第2回委員会後の追加意見

安全で快適な自転車利用環境の創出に向けた検討委員会 追加意見

⑥二段階右左折時の滞留スペースの確保について

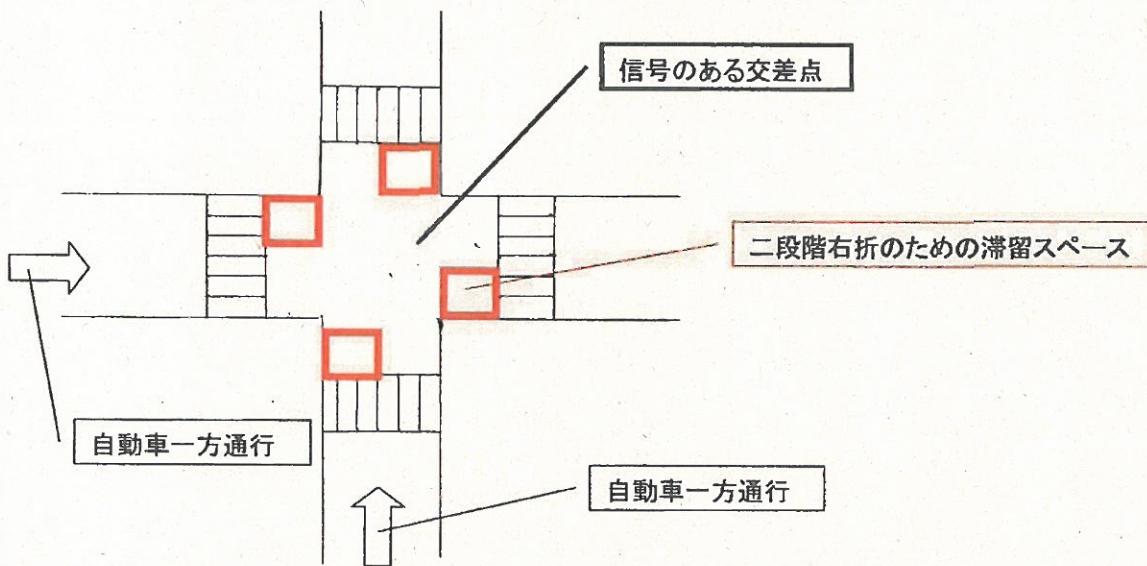
- ・資料3-2(P20)の事例では、交差点内に右左折自転車を滞留させるスペースを設置しているが、二段階右折のみの滞留スペースでないと不合理。
- ・車道幅員の狭い一方通行路線の信号のある交差点場合、横断歩道の位置を移動して交差点に二段階右折時の滞留スペースを作るなどの工夫が必要な場合がある。

空間ルールを伝えるサイン例

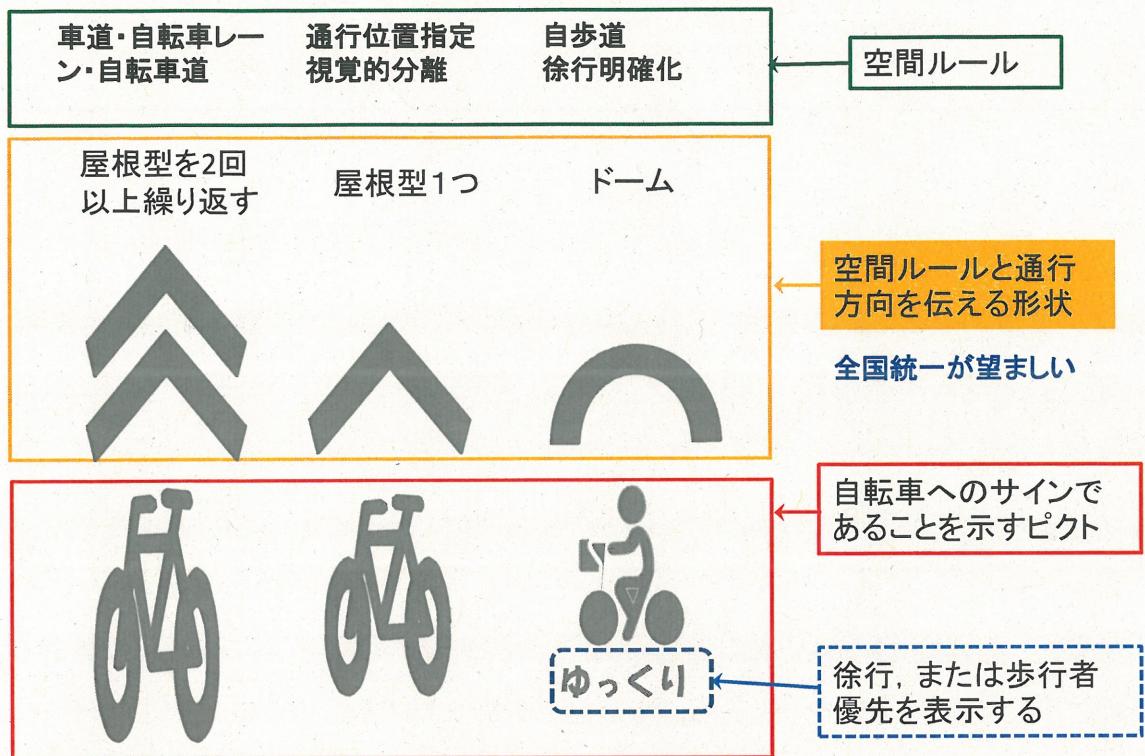
空間 ルール	サイン例	伝達すべき情報
・車道・自転車道・自転車レーン 自転車としての走行が可能な 空間		通行空間 方向 自動車への伝達
・自転車道に準ずる構造 普通自転車の通行位置指定 歩行者優先 歩行者がいない場合は安全な速度 視覚分離が明確なものとする		通行位置 安全速度であること 方向 歩行者優先
・自転車歩行者道 歩行者優先で徐行 自転車の通行方法を明確にする場合に限る すべての歩道に使用するものではない ことに留意		通行位置(左側など) 必ず徐行
・駅前・商店街 通行不可 押しチャリ		走行しないこと
